**Европейская экономическая комиссия****Комитет по внутреннему транспорту****Всемирный форум для согласования правил  
в области транспортных средств****Сто восемьдесят пятая сессия**

**Соглашение 1958 года:****Рассмотрение проектов поправок к существующим  
правилам ООН, представленных GRSP****Предложение по дополнению 7 к поправкам серии 02  
к Правилам № 129 ООН (усовершенствованные детские  
удерживающие системы)****Представлено Рабочей группой по пассивной безопасности\***

Воспроизведенный ниже текст был принят Рабочей группой по пассивной безопасности (GRSP) на ее шестьдесят девятой сессии (ECE/TRANS/WP.29/GRSP/69, пункт 22). В его основу положен документ ECE/TRANS/WP.29/GRSP/2021/5 без поправок. Этот текст представляется Всемирному форуму для согласования правил в области транспортных средств (WP.29) и Административному комитету (AC.1) для рассмотрения на их сессиях в ноябре 2021 года.

Рис. 3  
**Минимальное расстояние для бокового удара**

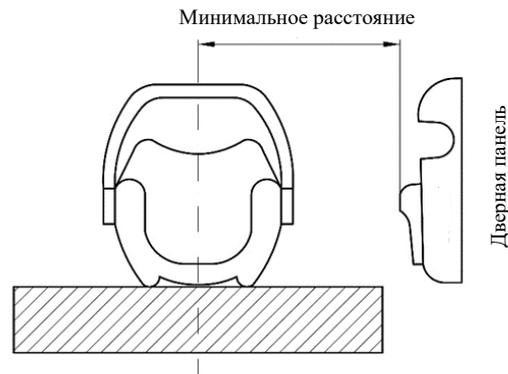
в случае каждого испытания первоначальное положение панели боковой двери, по которой производится удар, относительно стенда регулируется с учетом минимального расстояния между дверной панелью транспортного средства и центром сидячего места, как показано на рис. 3.
